## ADDENDA 2

Pour l' appel d'offres N° 25-186-01

### RÉFLECTION DES PLAFONDS ET MODIFICATIONS CVAC À L'ÉCOLE PHOENIX

Émis le 10 novembre 2025

#### Question 2 :

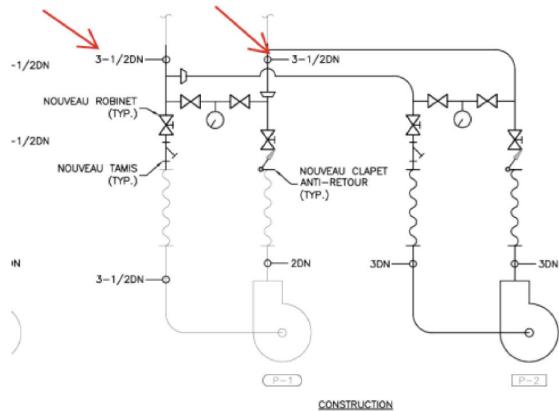
Peut on vérifier le diamètre de la tuyauterie existante parce que le diamètre de 3 ½" n'existe pas.

**Réponse 2 :** Ce n'est pas une erreur. La tuyauterie existante est vraiment en 3 ½ po. Si les composantes ne sont pas disponibles en 3 ½ po, le plombier pourra installer un diamètre au-dessus (4 po).
